Hambros Allé

Renovering af vejarealer

Gentofte
Kommune

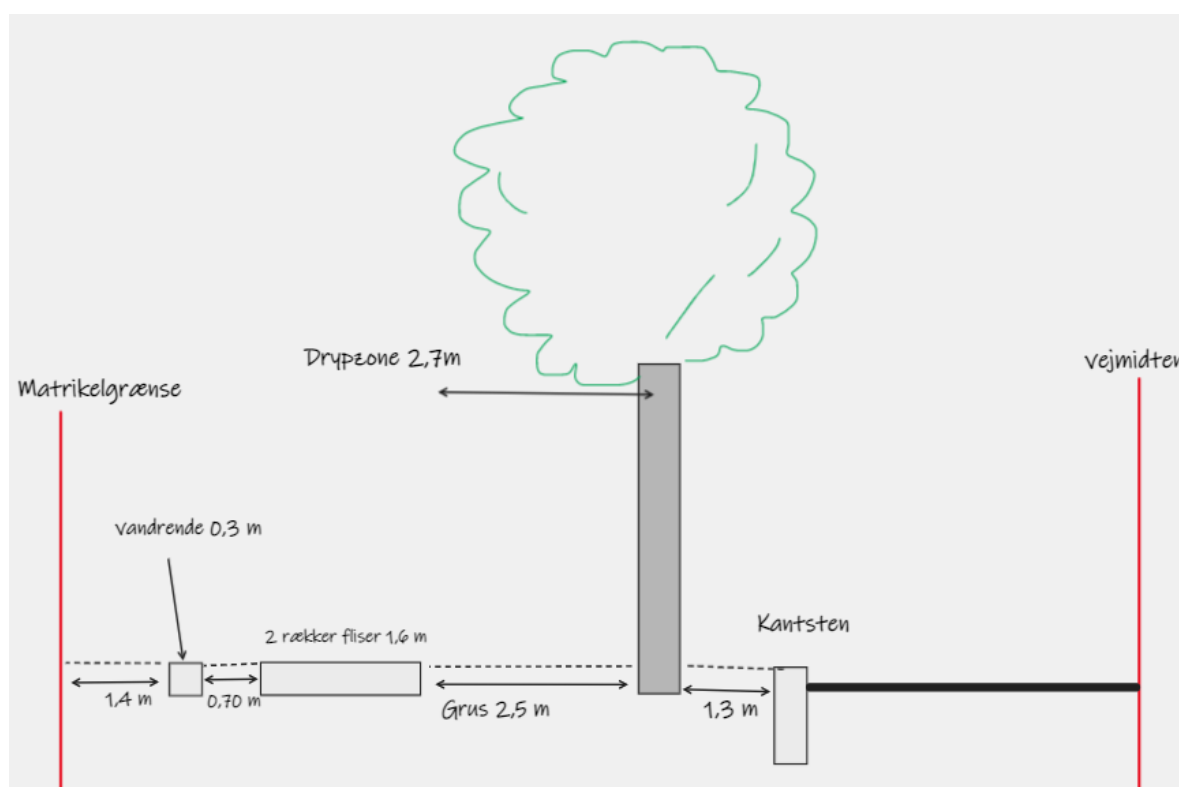
4FB) Vil det være muligt kun at have 2 rækker fliser op mod vandrenden?

5FB) Vil det være muligt at have 3 rækker på midten. Målt fra træerækken og til vandrenden?

6FB) Vil det være muligt at etablere fliserne 1 meter fra vandrenden og med kun to rækker?

7FB) Vil det være muligt med kun 2 rækker fliser på midten i forhold til forslag om 3 rækker?

En samlet vurdering af de hensyn, der skal varetages, fører til en løsning med etablering af et flisefortov med to fliserækker ca. 75 cm. fra vandrenden, således at flisefortovet parallelforskydes cirka 1,3 m i forhold til den nuværende placering. Herved sikres, at udtrykket på Hambros Allé i al væsentlighed forbliver, som det er nu, samtidig med, at flisefortovet rykkes længere ud i periferien af træernes rodzone, hvilket forbedrer beskyttelsen af træerne og forbedrer holdbarheden af flisefortovet, idet det ikke i samme grad som før vil blive belastet af træerødder.

Det har været overvejet at placere flisefortovet i umiddelbar tilknytning til den eksisterende vandrende, som vil blive lagt om i forbindelse med renoveringen, så den varetager sin funktion som vandrende. Dette vil være en teknisk god løsning, men den vil ikke i så høj grad som den valgte sikre, at det eksisterende udtryk på Hambros Allé bevares.
